Onderzoek constructieve veiligheid breedplaatvloeren in bestaande bouwwerken opgeleverd na 1999

In de onderhavige notitie is verslag gedaan van een herbeoordeling van het stappenplan waarbij is nagegaan of, en zo ja op welke wijze het stappenplan in het informatiedocument [3] naar aanleiding van het door de OvV gestelde, zou kunnen worden aangepast om zo het beoogde doel van het stappenplan beter te kunnen bereiken. In het kader van deze herbeoordeling heeft een gesprek plaatsgevonden met de OvV en is er overleg geweest met de leden van door het Ministerie ingestelde klankbordgroep.

figuur 1 Schets van een gebruikelijk vloerontwerp en het vloerontwerp parkeergebouw (bron: figuur 11 uit [4])

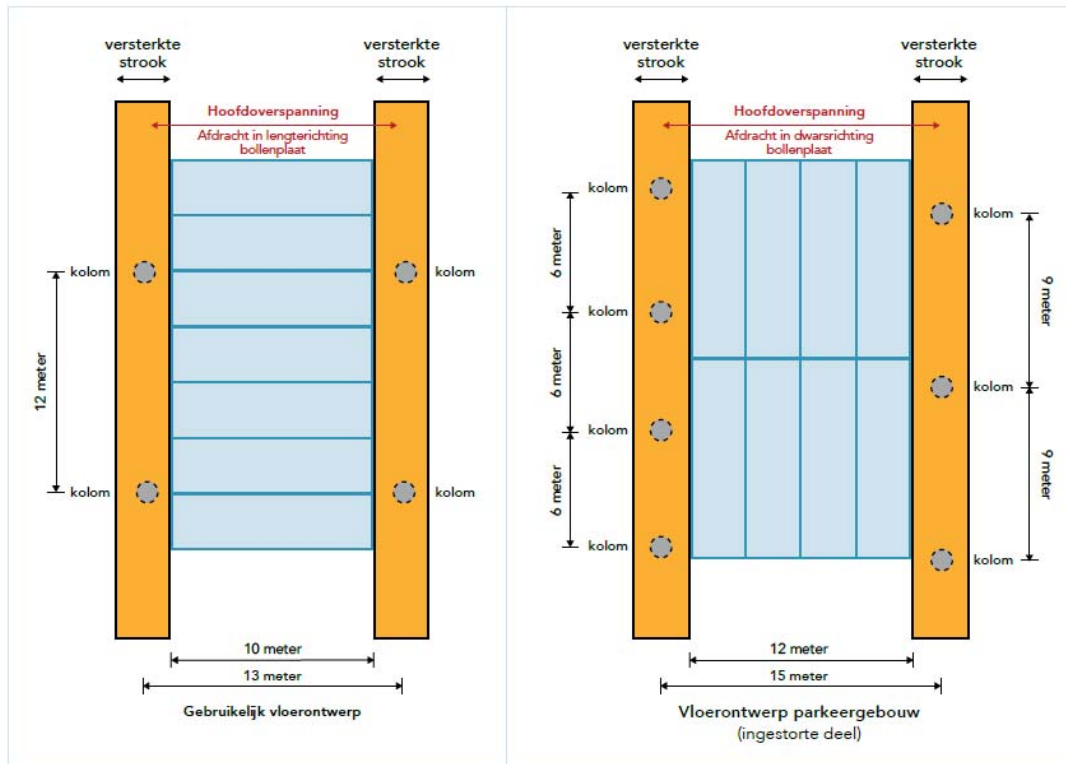
In het rapport van de OvV wordt ingegaan op de krachtsafdracht in de bollenplaatvloer, zie hiervoor figuur 1. In het betoog en middels de figuur wordt de indruk gewekt dat de krachtsafdracht bij een gebruikelijk ontwerp van een als vlakke plaatvloer toegepaste breedplaatvloer zich zou gedragen als bij een moerbint-kinderbintconstructie waarbij de krachtsafdracht eerst plaatsvindt in de

lengterichting van de tussenliggende breedplaten en vervolgens via versterkte stroken naar de kolommen wordt vervolgd. Dit is geen juiste voorstelling van zaken. De krachtsverdeling in een vlakke plaatvloer dient volgens de geldende regelgeving (artikel 5.5(7) van de door het Bouwbesluit 2012 aangestuurde NEN-EN 1992-1-1) te worden bepaald met behulp van de lineaire-elasticiteitstheorie. Dit is ook het geval als de vloer is vervaardigd met breedplaten. De naden tussen de afzonderlijke breedplaten hebben op de krachtsverdeling geen significante invloed.

Het gevolg van het toepassen van de lineaire-elasticiteitstheorie is dat bij het gebruik van bijvoorbeeld een vierkant stramien, zoals in het linkerdeel van het figuur, de buigende (positieve) momenten in het midden van de overspanning in beide richtingen van een gelijke orde van grootte zijn. Oftewel het moment dat over de plaatnaad tussen de breedplaten moet worden overgedragen is gelijk aan het moment dat in de overspanningsrichting van de breedplaten moet worden overgedragen. Ook hier heeft de breedplaat ter plaatse van de plaatnaad een significant positief moment te weerstaan.

In het stappenplan wordt bij stap 2 aangegeven dat de krachtsverdeling in de vloerplaat moet worden bepaald en dat vervolgens moet worden nagegaan of er ter plaatse van de naad sprake is van positieve momenten. Deze aanwijzing is, tezamen met de geldende regelgeving, voor constructeurs voldoende om te kunnen nagaan of het ontwerp van de vloer en de daaruit volgende krachtsverdeling kan leiden tot de kritische situatie ter plaatse van de naden tussen de breedplaten. Het ontwerp van de vloer wordt daarmee al beschouwd. Een aanpassing van het stappenplan is ten aanzien van dit punt niet nodig.
